监理工程师通知单

工程名称: 安丘市 60MW 光伏扶贫电站项目

编号: AQ-GF-ZH-011

主题: 关于升压站施工质量、安全等相关事宜

后附不规范相片:

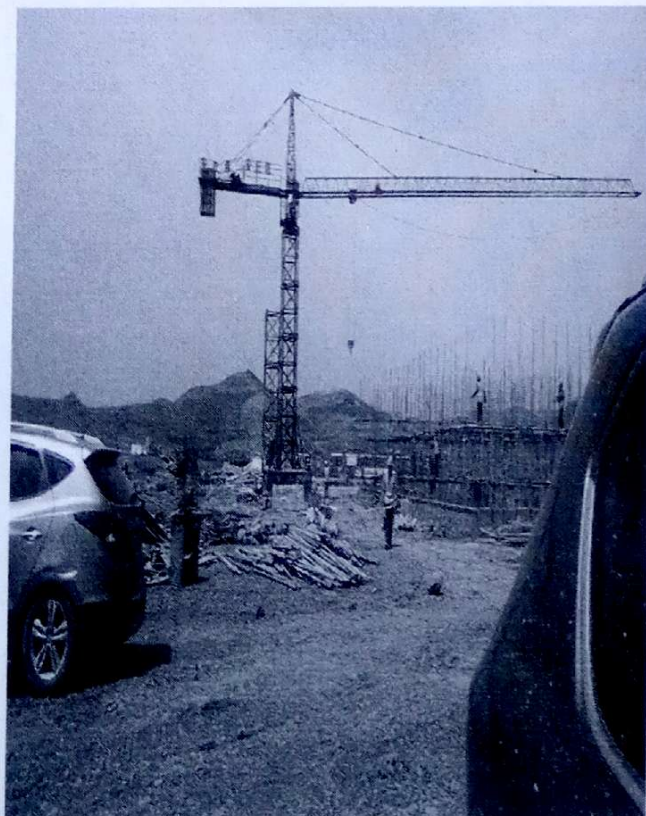
1、施工单位在搭建满堂脚手架存在安全隐患且达不到《建筑施工扣件式钢管脚手架安全技术规范》(JGJ130-2001)安全技术要求;要求施工单位必须立即整改且达到安全技术要求,待监理验收合格后才能进行下一道工序施工,否则严重处罚。

2、施工现场发现利用多次用过的旧模板进行支模,要求施工单位必须清除旧模板上的砂浆,涂抹脱模剂,以免浇筑后拆模有蜂窝麻面出现且影响施工质量。

3、现场第一批进场镀锌扁铁(6*60),经监理现场检查,不符合设计要求(热镀锌,镀锌层不小于 65um),现场实测镀锌层最大不超过 20um,因此要求对该批接地扁铁全部退场,严格按设计要求重新进行采购,进场材料必须报监理进行验收合格后方可使用。
